Bijlage 1

Van: [REDACTED]
Verzonden: maandag 23 september 2024 09:20
Aan: [REDACTED]
CC: [REDACTED]
Onderwerp: RE: Vrije uitzicht kruisingen

Ideaal situatie bij ontwerpsnelheden 20 km/u en 30 km/u

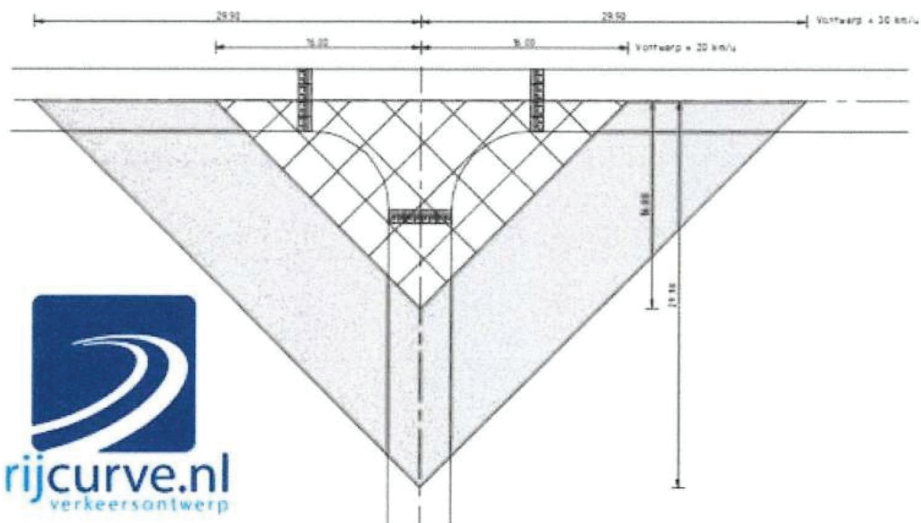
Onderstaand ook een afbeelding die de situatie duidelijker weergeeft

Het APV geeft antwoord op de vraag wat er moet gebeuren met hagen die hinderlijk zijn voor het verkeer. Deze zullen teruggebracht moeten worden naar een hoogte voor de vrijzichtruimte, zoals beschreven in het APV. Ik ben zelf van mening dat wij dit moeten aangeven bij de eigenaar van de haag op het moment dat er een melding komt. Ervan uitgaan dat wanneer er geen melding gedaan de haag niet al belemmering wordt gezien.

Voor de van [REDACTED] geldt dus dat deze haag teruggebracht moet worden naar de juiste hoogte.

Ik heb geen opmerkingen. De afstand die ingekort zou moeten worden is **15 meter**. Dit zou dan zijn 5 meter voor de bocht, 5 meter in de bocht, en 5 meter na de bocht. Gemeten via Geoweb.
